Enquête Publique concernant le Métro (ligne 18) projeté sur le Plateau de Saclay (11 juin au 10 juillet 2018)

Extraits de pages de l'avis de l'autorité environnementale

Figure 2 : Schéma de principe de la reconstitution du corridor écologique prévu par l'EPAPS (source : étude d'impact)

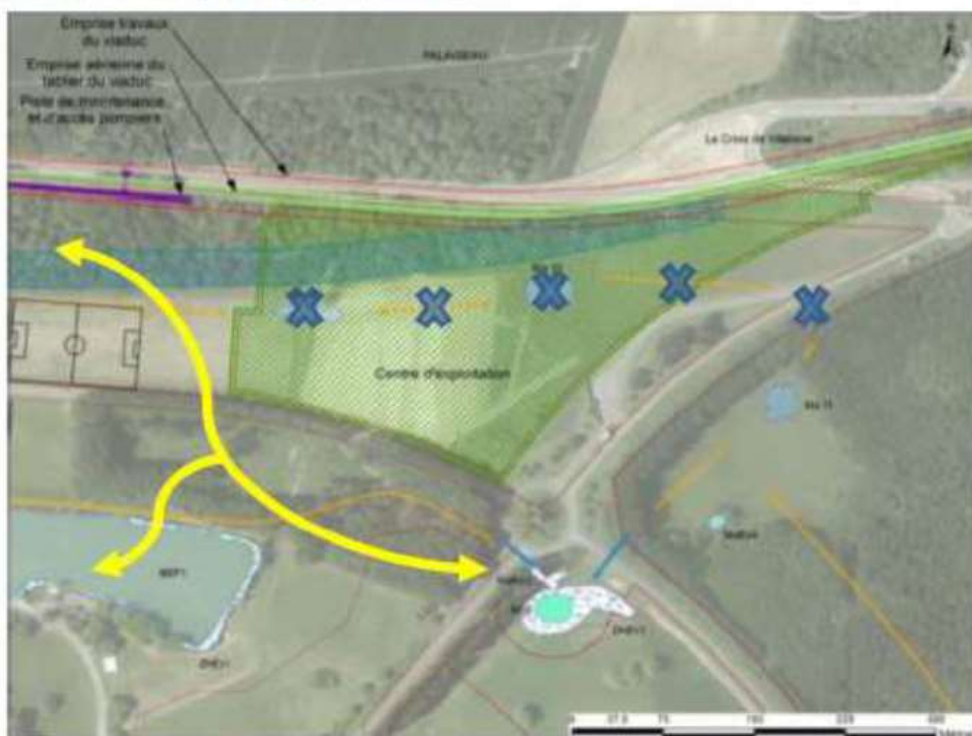
Pour l'Ae, la fonctionnalité du futur corridor, qui passera entre le centre d'exploitation et un terrain de sport à créer, mériterait d'être plus solidement argumentée. En particulier, l'attractivité de ce corridor pour les espèces, dans une ambiance acoustique potentiellement bruyante du fait la présence du centre d'exploitation, est à expliciter.

Plus généralement, en cas de doute quant à l'atteinte d'une fonctionnalité au moins équivalente aux mesures de compensation initialement prévues, il conviendrait de prévoir des mesures de compensation supplémentaires.

L'Ae recommande de justifier solidement la fonctionnalité du corridor prévu en compensation du corridor envisagé par l'EPAPS, et, le cas échéant, de prévoir des mesures de compensation supplémentaires.
